— 日立半導体技術情報 —

製品分類	マイクロコントローラ		発行番号	TN-SH7-420A	Rev.	第 1 版
題名	SH7065 の MMT に関する使用上の注意について		情報分類	1. 仕様変更 2. ドキュメント訂正追加等 ③. 使用上の注意事項 4. マスク変更 5. ライン変更		
適用製品	HD64F7065AF60	対象ロット等	関連資料	SH7065 ハードウェアマニュアル 第 4 版 (ADJ-602-182C(H))	有効期限	
	HD6437065AF60 HD64E7060S	全ロット			永年

1. 「使用上の注意」への追加事項

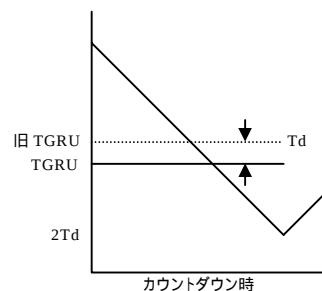
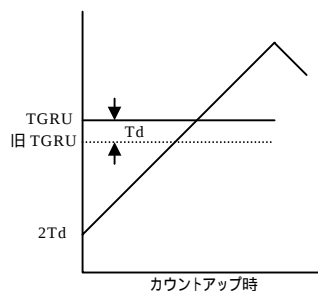
(3) タイマジェネラルレジスタ U(TGRU)、タイマジェネラルレジスタ V(TGRV)、タイマジェネラルレジスタ W(TGRW) に値を書き込む時、フリー動作アドレス(*)に書き込む場合は以下の点についてご注意下さい。

- ・カウントアップ時に TGRU に書き込む値は、「旧 TGRU の値 + Td」にならないようにしてください。
- ・カウントダウン時に TGRU に書き込む値は、「旧 TGRU の値 - Td」にならないようにしてください。

TGRV 及び TGRW についても同様です。ここで、「旧 TGRU の値 + Td」を書き込んだ場合(カウントダウン時は「旧 TGRU の値 - Td」)、U、V、W 相の該当する PUOA/PUOB、PVOA/PVOB、PWOA/PWOB 出力が、1 周期分出力されない場合があります。下図に NG のケースを示します。なお、バッファ動作アドレスに書き込む場合はこれらは該当しません。

ハードウェアマニュアル「11.6 使用上の注意」に、以下の(3)、(4)を追加いたします。
